CLEVELAND OH TEMPLE

CL-F49

SF-CL-F49

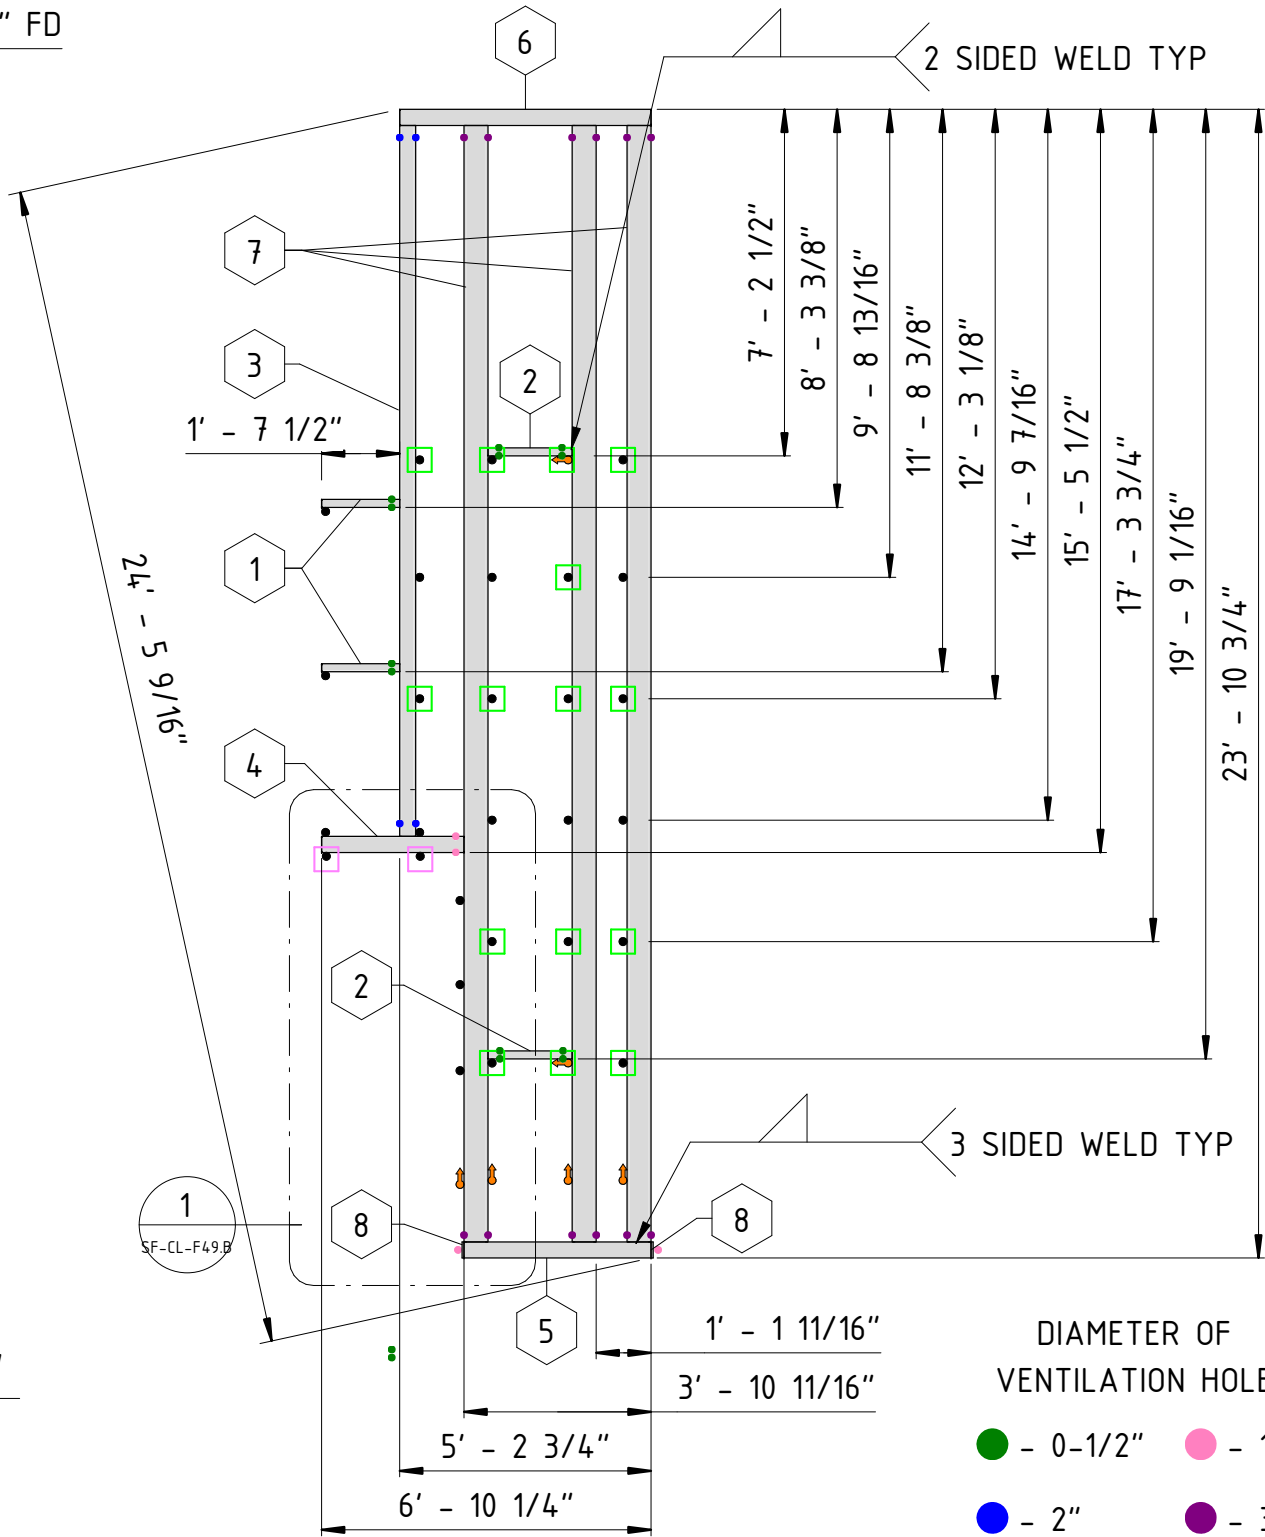
* PENCIL RODS CIRCLED GREEN WILL NEED TO BE SHORTER THAN OTHERS DUE TO JOINT REVEAL BY AT LEAST 1/4"

* PENCIL RODS CIRCLED IN PINK MUST BE 5/16" DIAMETER

* PENCIL ROD NOT TO BE LONGER THAN 12"
